NAPA 3217, 3231 y 3232 Actualizaciones de la fabricación del producto

ACTUALIZACIÓN DE LA FABRICACIÓN

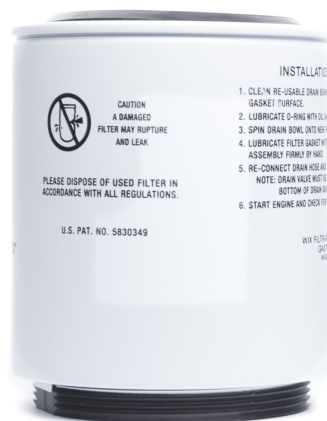
Se han efectuado actualizaciones en la fabricación de estos filtros, resultando en cambios notables en la apariencia. El patrón de flujo desde adentro hacia afuera, del diseño previo, utilizaba una tapa de extremo abierta. El diseño actual tiene un patrón de flujo desde afuera hacia adentro, y utiliza una tapa de extremo cerrada.

Las tapas de extremo inferior de diseño previo (a la izquierda) y actualizado (a la derecha) se muestran en la ilustración. Las instrucciones para la instalación también han sido actualizadas para incluir las marcas internacionales (a la derecha, arriba).

Este cambio es parte de un compromiso continuo con el perfeccionamiento del producto. A pesar de que los diseños parecen diferentes, las versiones previa y nueva son totalmente intercambiables y aptas para usar en todas las aplicaciones recomendadas.
